**LENTOKELPOISUUS-
TIEDOTUS**
AIRWORTHINESS DIRECTIVE

M 434/70

434. M-määräys No. 434/70: "Rallye" lentokoneet. Tarkastuksia moottoriti lassa

Viite: Bureau Veritas Consigne de Navigabilité 70-17, Socata Service Rallye No. 56.

Kuva 1

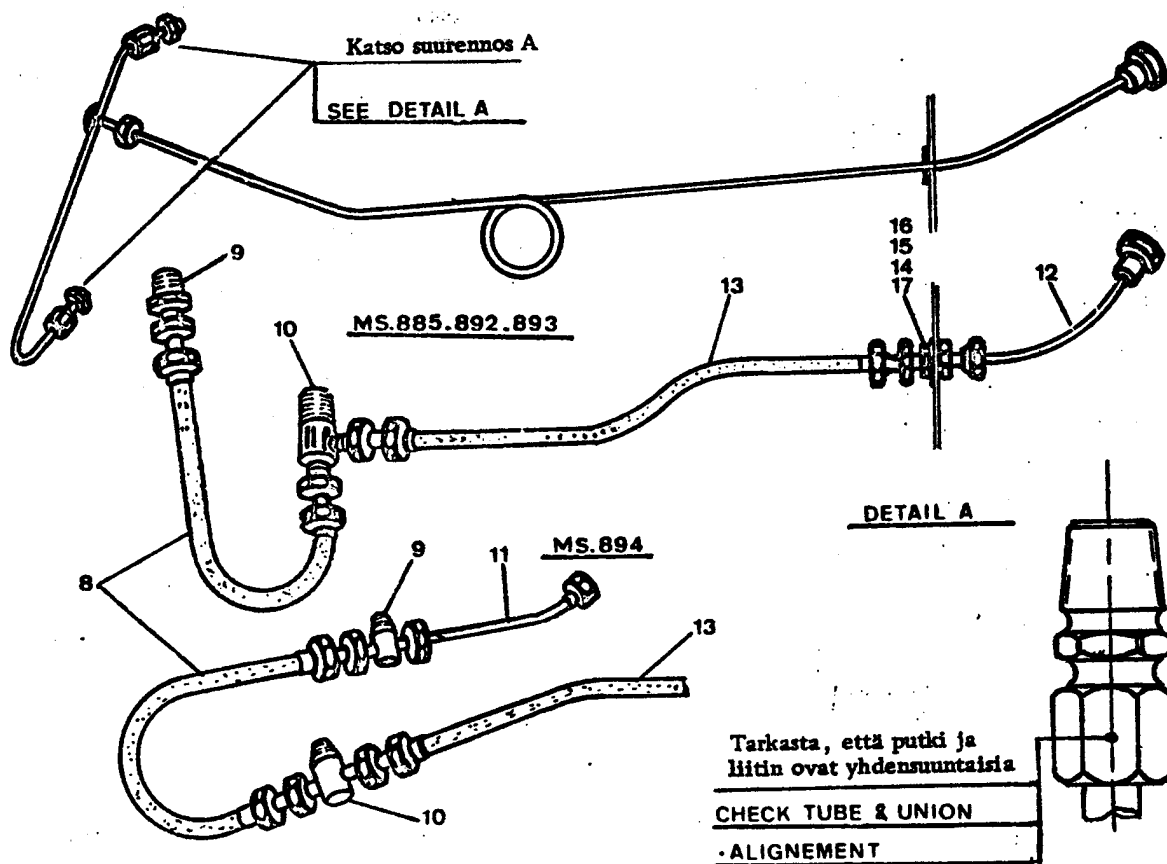
1. Polttoainejärjestelmä polttoainepumpun ja kaasuttimen välillä (katso kuva 1)

- Tarkasta polttoaineputken kiinnittyminen kaasuttimeen ja polttoainepumppuun. Erityisesti on katsottava, että putki kiinnittyy suoraan.
- Tarkasta, löytyykö putkessa merkkejä muodonmuutoksista erityisesti kiinnitysmutterin läheisyydessä.
- Tarkasta, esiintyykö vuotoja. Mikäli vuotoja ilmenee, tarkasta, onko liitinosa vioittunut. Kiristäminen ei tällöin auta, vaan saattaa edistää mutterin murtumista.

Jos todetaan jokin edellä mainituista vioista, on putken tilalle heti vaihdettava taipuisa letku. Tehdas on jo suorittanut vaihtamisen eräissä koneissa, joita tämä M-määräys ei siten tältä osaltaan enää koske.

2. Polttoaineen painemittarin paineputki (katso kuva 1)

Toimenpiteet: Tarkasta polttoaineen painemittarin painejohdon liittyminen pumpun ja kaasuttimen välissä olevaan liittimeen. Mikäli on havaittavissa vuotoa tai muodonmuutoksia putkessa, vaihda välittömästi painejohdo taipuisaksi letkuksi tuliseinänsä ulottuvalta osaltaan lentokoneissa MS 892A, MS 893A ja MS 894A sekä moottorin asennustelineeseen ulottuvalta osaltaan lentokoneissa MS 880B. Näiden kohtien takana putki säilyy jäykkänä.

Kuva 2

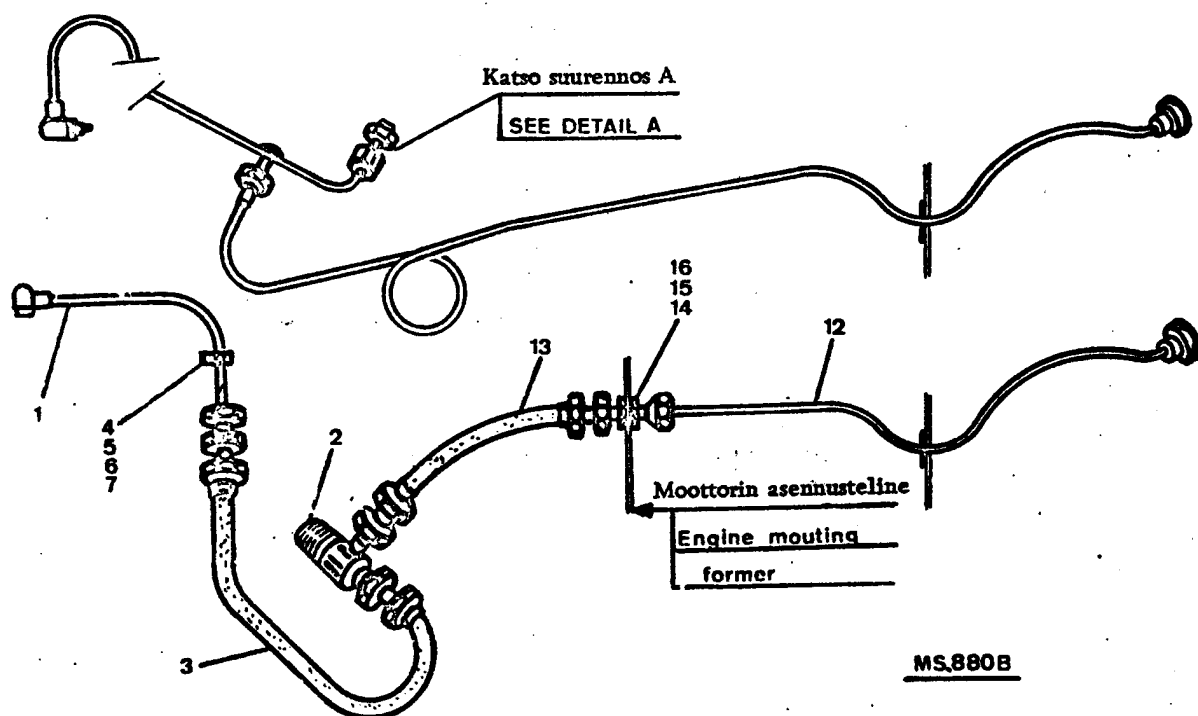
3. Moottoripukin oikea yläside (katso kuva 2)

Toimenpiteet Tarkasta moottoriteline etsien murtumia; erityisesti oikeasta yläsiteestä on usein löydetty murtumia. Tarkastus voidaan suorittaa silmämääräisesti suurennuslasin avulla tai jollakin ilmaisuaineella. Jos havaitaan särö, on, moottoriteline vaihdettava välittömästi.

Tarkasta myöskin vaimennuskumit. Painunut vaimennuskumi aiheuttaa painuman moottoritelineeseen sekä puolestaan voi olla säröjen alkukohtana. Painunut tai säröillyt vaimennuskumi on välittömästi vaihdettava.
